(仮称) 島根風力発電事業
環境影響評価方法書
補足説明資料

平成30年7月

合同会社NWE-09インベストメント

風力部会 補足説明資料 目次

図 1-1 新設道路の標準断面図

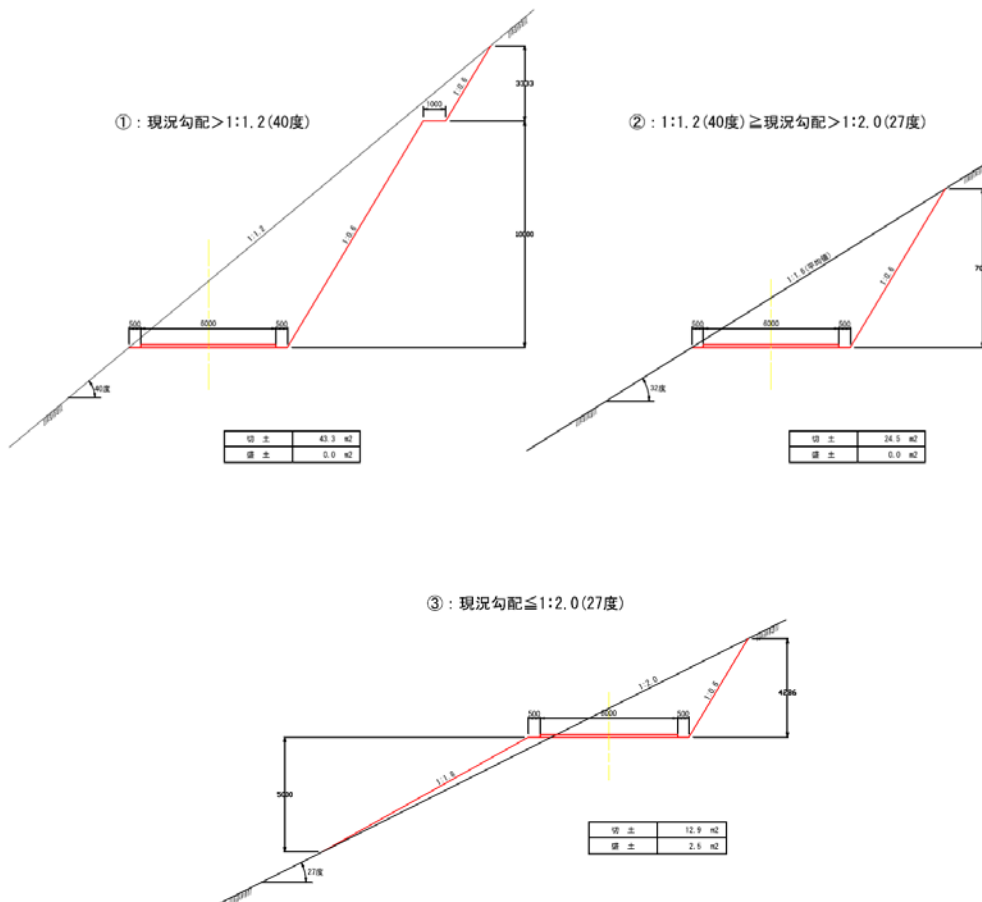
説明済み資料Q30において、改変予定区域が示されなければ方法書の調査地点の妥当性を議論できません。

新設道路は、図 1-1 のような切土工・盛土工を行います。新設道路の概算の改変面積及び土量を表 1-2 に示します。

図5 工事関係車両の主要な走行ルート

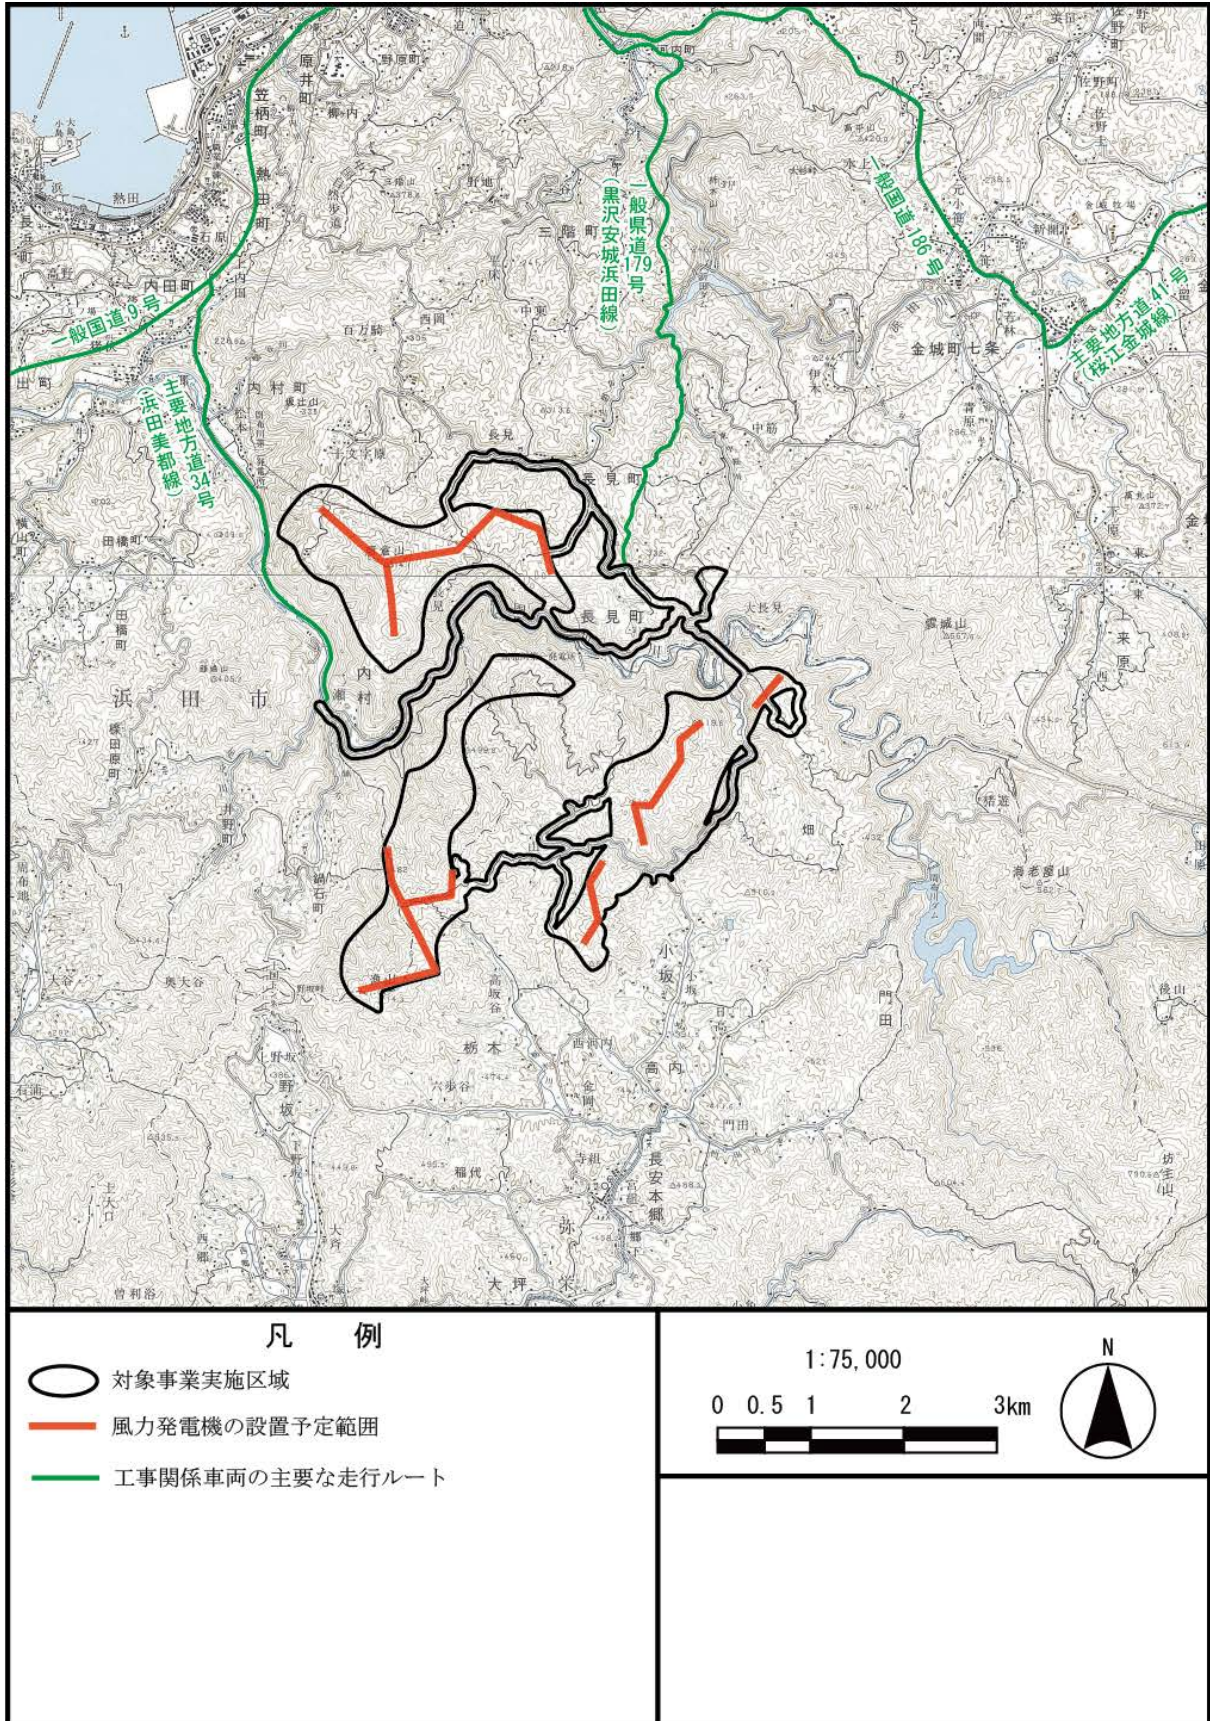
14 ページ 県道 179 号のルートは正しいですか？旧道を使用する予定でしょうか？第二浜田ダムの建設により道路が無くなっていませんか？

図 5 のとおり修正します。

図6 用途地域図

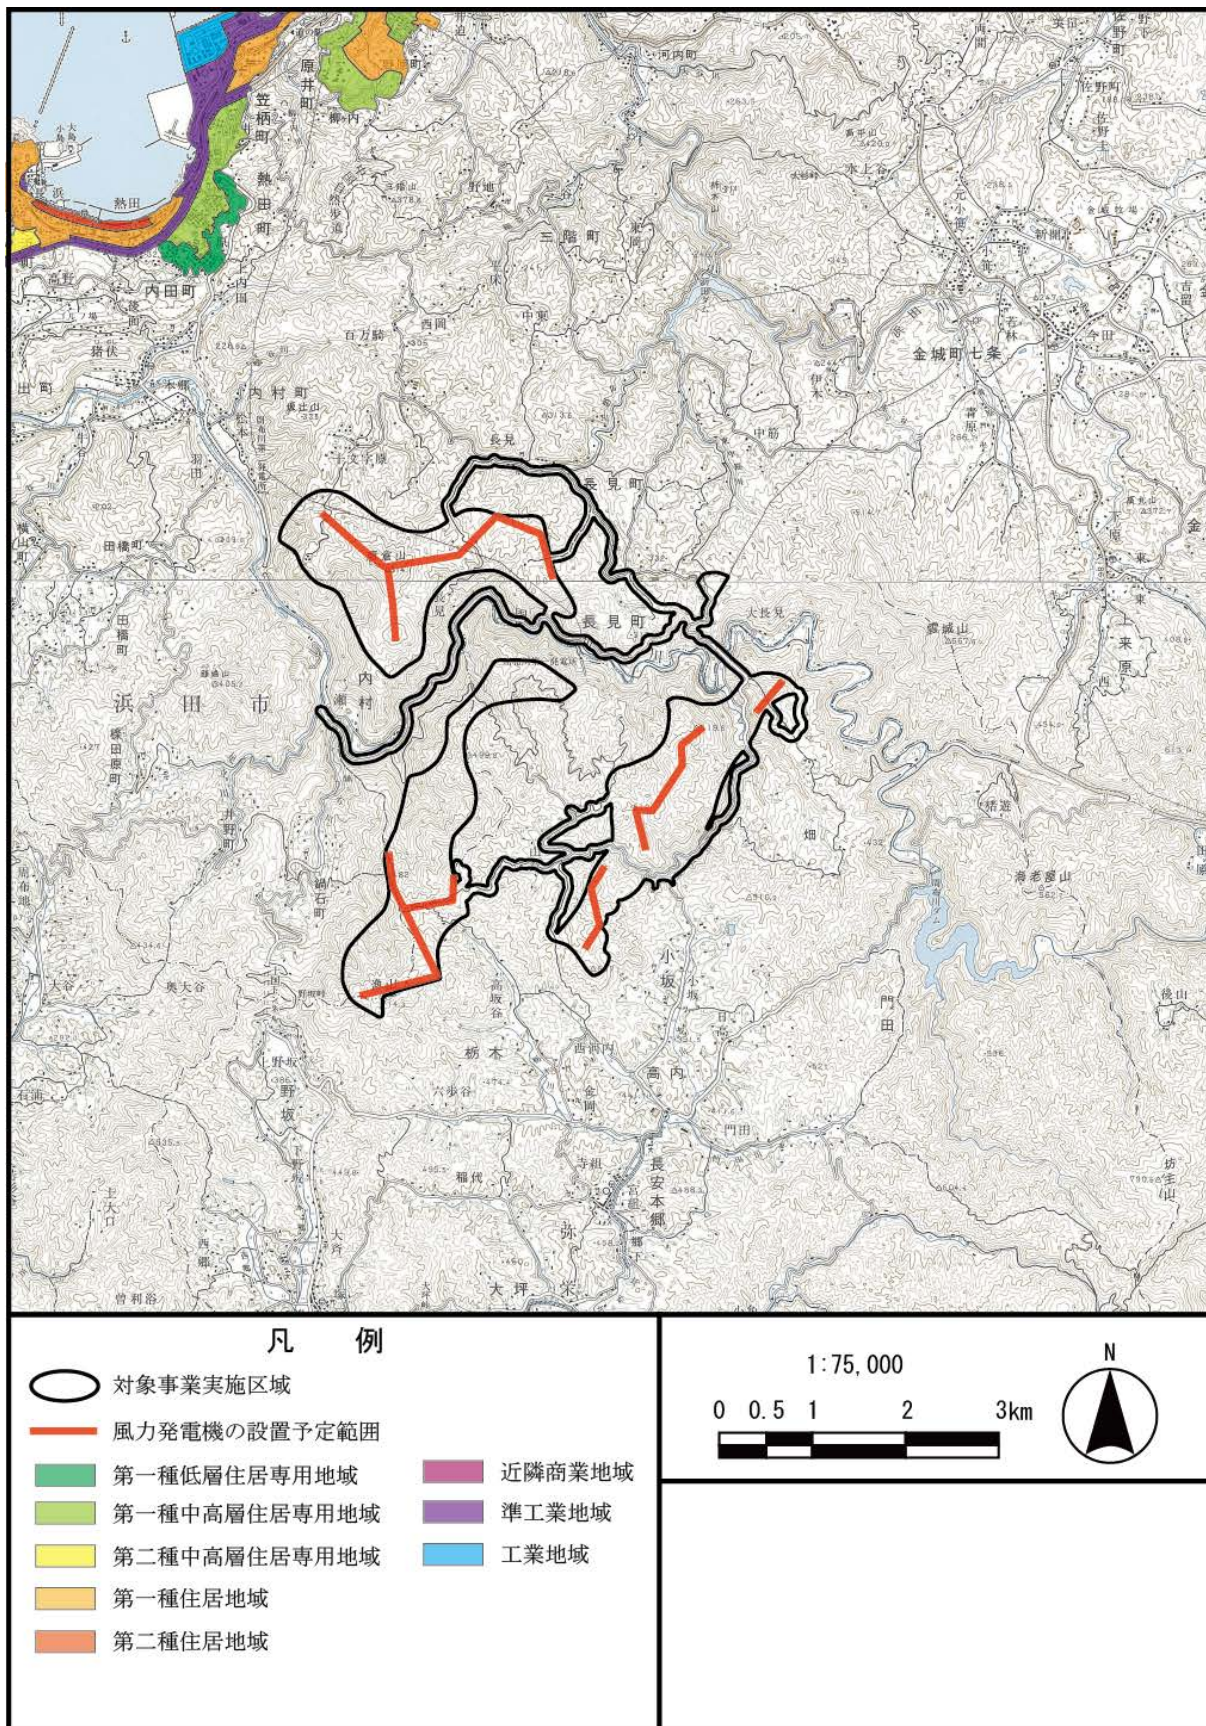
方法書 p. 112 の土地利用基本計画図には、事業実施地域周辺に都市地域が線引きされています。この都市地域内の都市計画用途地域図を資料として示してください。

都市計画用途地域図は図 6 のとおりです。方法書 p. 102 にも掲載しております。

図7 水道用水について

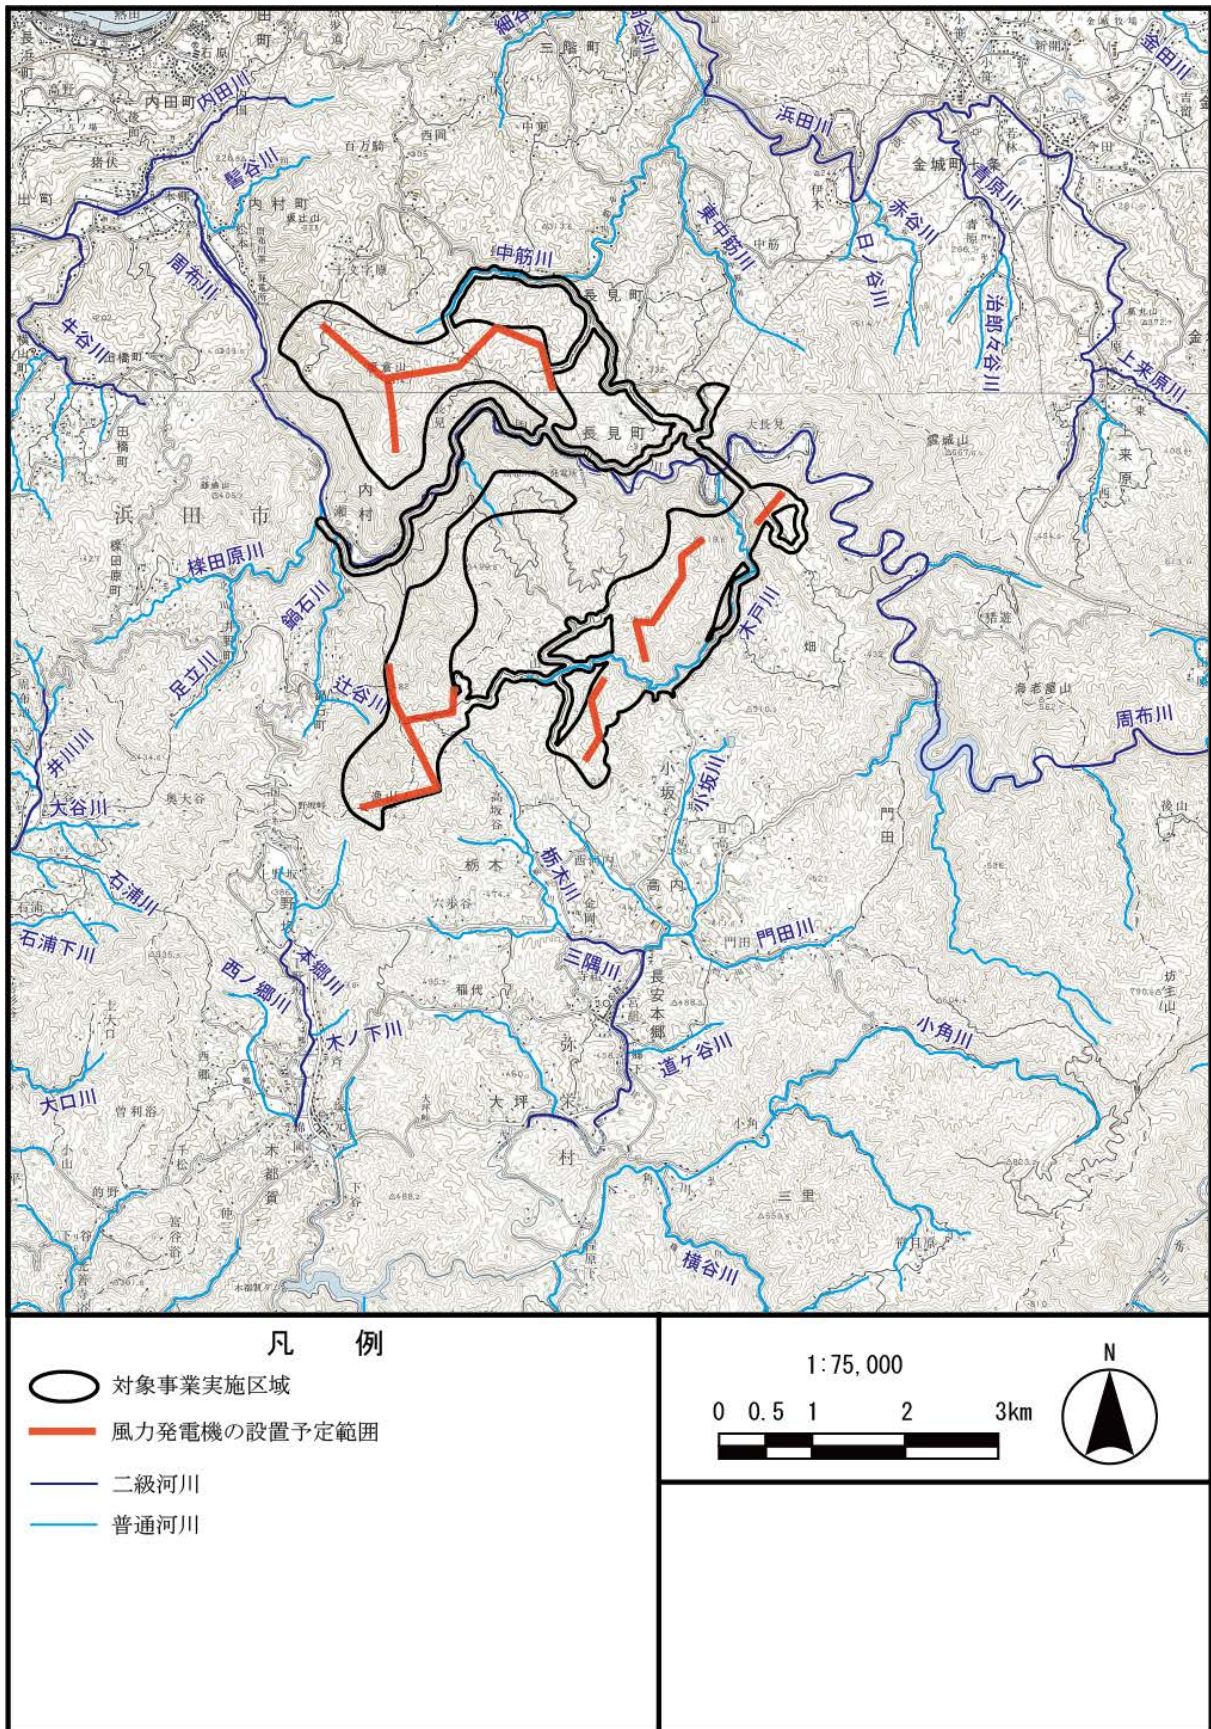
- ①大長見ダム、第二浜田ダムの設置目的。
- ②103p 水道用水として利用される横谷川の位置（33pの図で見つからない）
- ③108p 稲代六歩谷浄水場の水源。

- ①大長見ダム、第二浜田ダムの設置目的は以下のとおりです。
 - 大長見ダム 洪水の調節、流水の正常な機能の維持、水道用水の供給
 - 第二浜田ダム 洪水調節、流水の正常な機能の維持
- ②横谷川についてはp. 33の図外となっております。位置については図7にお示しいたします。
- ③「第2次浜田市水道ビジョン」（浜田市、平成29年）によると、稲代六歩谷浄水場の水源は浅層地下水となっております。

図 10 騒音類型指定図

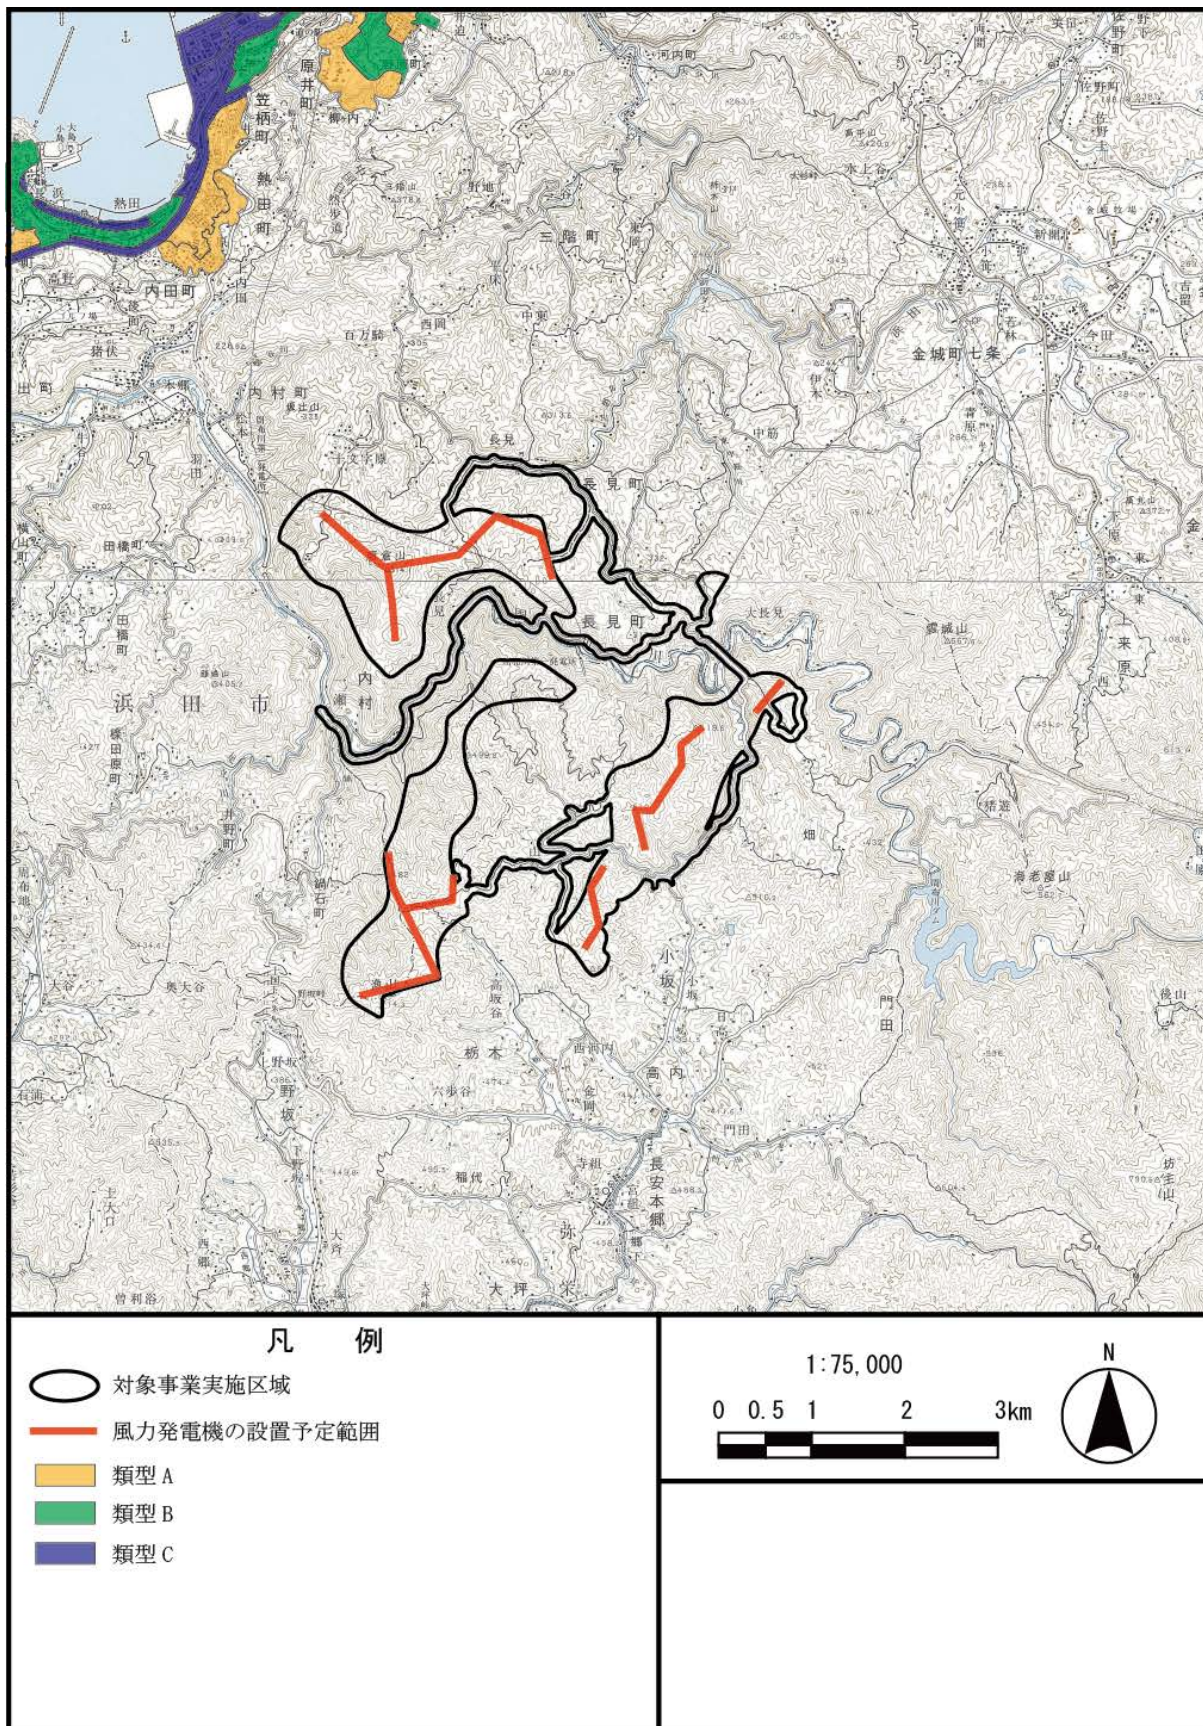
都道府県知事または市長が指定する類型指定図を資料として示してください。

騒音類型指定図は、図 10 のとおりです。

図12 調査地点と風力発電機設置予定範囲との距離

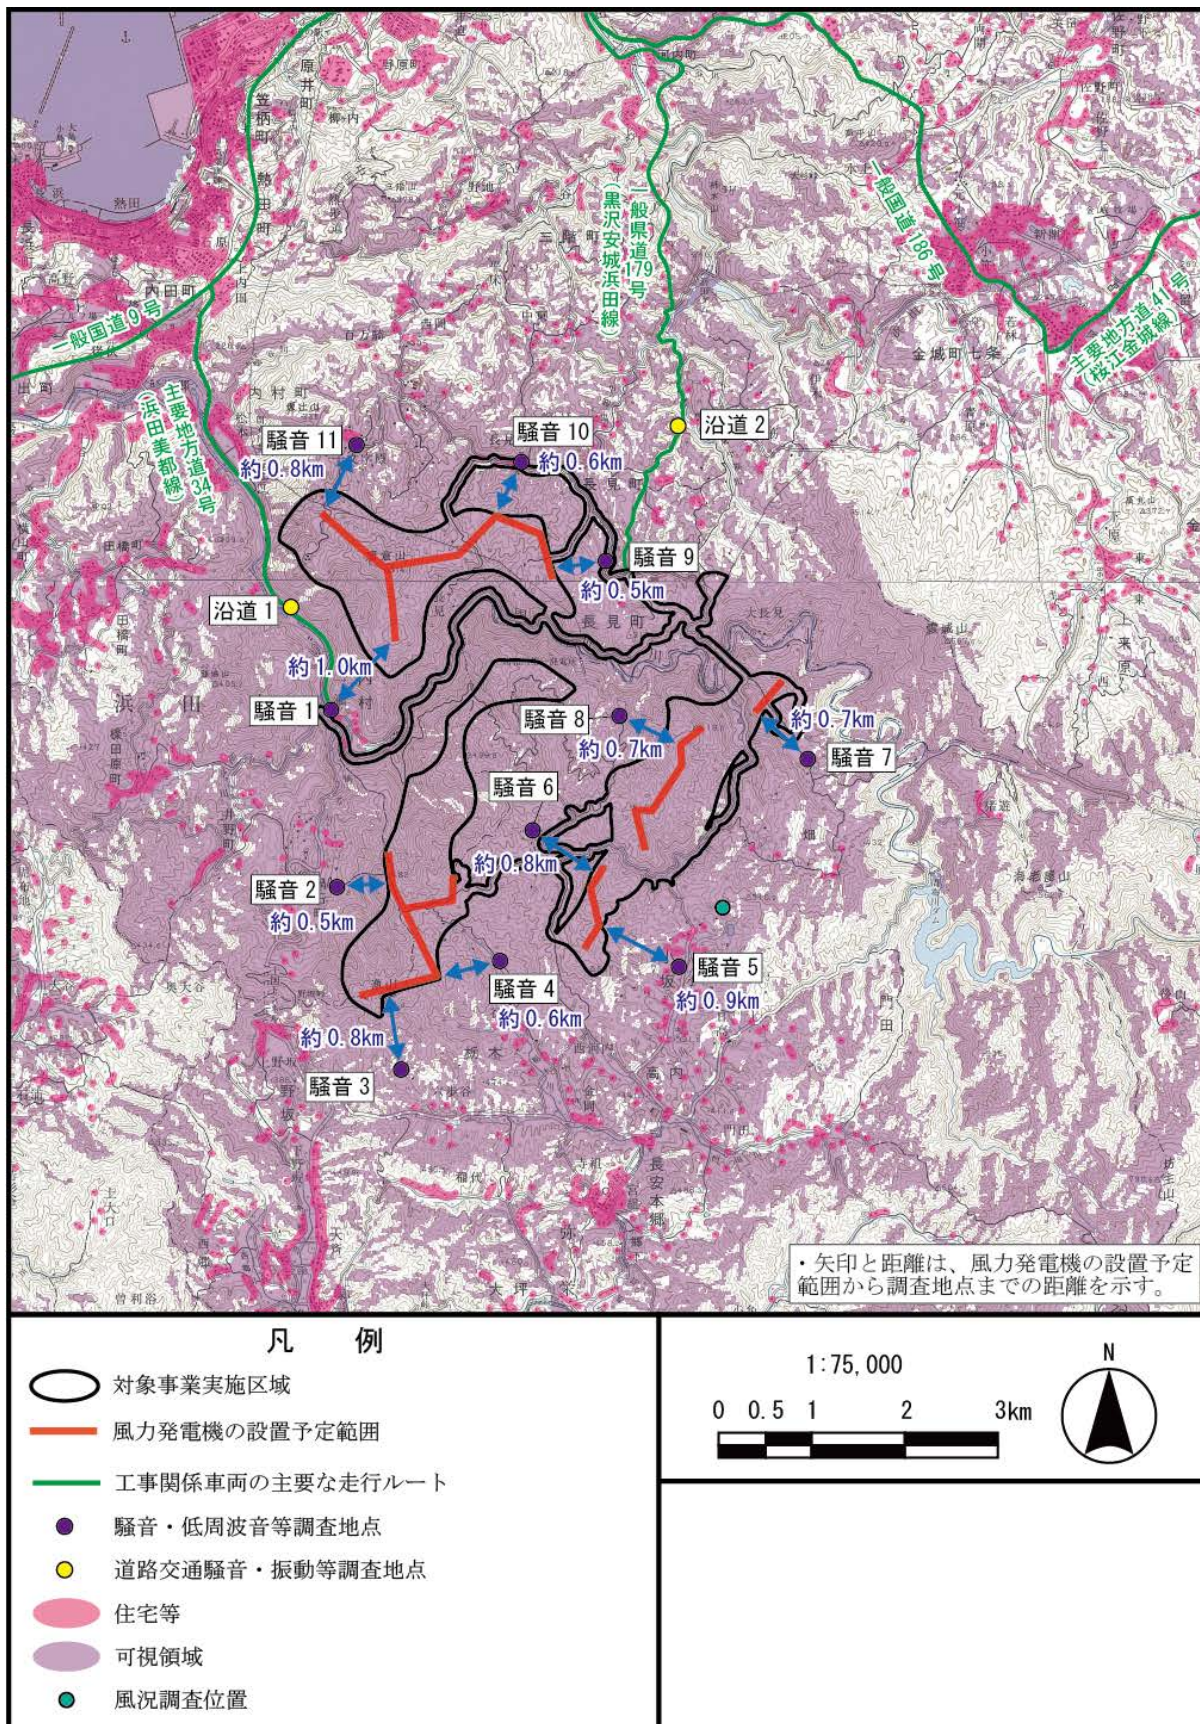
マニュアルに従い、現況騒音調査と同期させてナセル位置相当の風況調査を行うとしているが、その調査場所と調査高さを示してください。

方法書 p. 269 の図中に記載されている矢印と距離が、何と何の距離を意味しているのかを凡例に記載してください。

風況調査は 40m、50m、57m の高さで行います。調査地点図は図 12 のとおりです。

矢印と距離は、風力発電機の設置予定範囲から調査地点までの距離を示しています。この内容を、図 12 のとおり記載しました。
